# BOLETIN DE SERVICIO

## INTRODUCCION DE UNA NUEVA VARILLA INDICADORA DEL NIVEL DE ACEITE PARA LOS MOTORES ROTAX® TIPO 912 AND 914 (SERIES)

**SB-912-040 R1**

**SB-914-026 R1**

Las siguientes figuras deberán proporcionar información adicional:

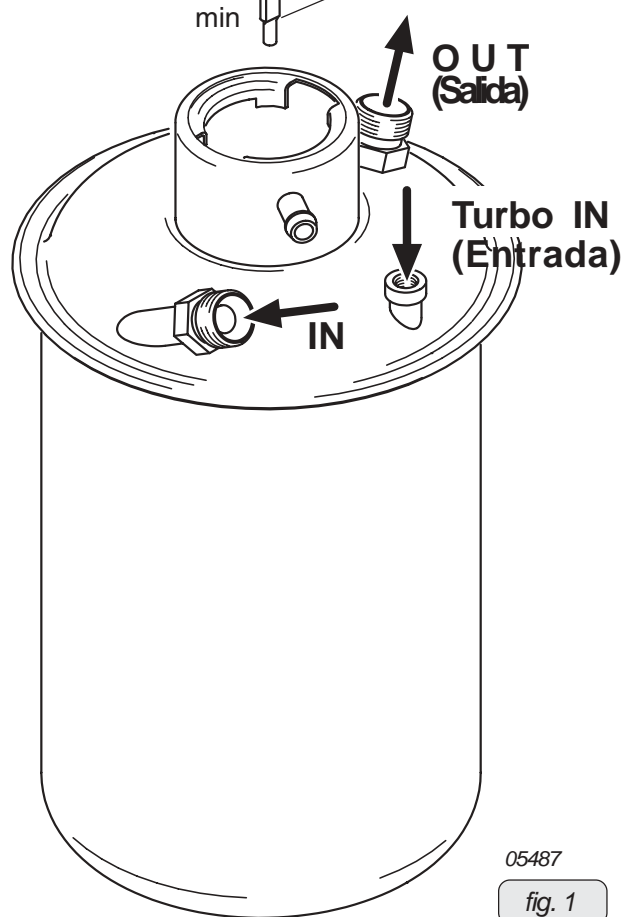
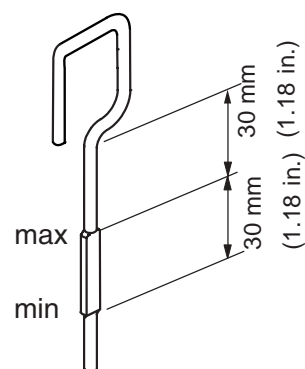
Se ha observado en algunos casos, que las nuevas características de algunos aceites nuevos pueden provocar un retorno lento del aceite desde el cárter al depósito bajo ciertas condiciones. Esto podría provocar que el nivel de aceite en el depósito caiga a un nivel por debajo del mínimo. Para ayudar a prevenir este problema es necesario aumentar el nivel mínimo de aceite en el depósito. Esto se consigue usando una nueva varilla indicadora con nuevas marcas de nivel.

- Desmonte la varilla referencia nº 956150 y reemplacela por la nueva varilla referencia nº 956151.
- Inspeccione el nivel de aceite según SI-27-1997 "Comprobación del nivel de Aceite", edición actual.
- Añada aceite si es necesario.

◆ NOTA: Al cambiar la varilla indicadora, el nivel mínimo de aceite es aumentado en aproximadamente 40 mm (1.57 in.) y la altura entre los niveles "min." y "max." es reducida a 30 mm (1.18 in.) (aprox. 0,45 litros).
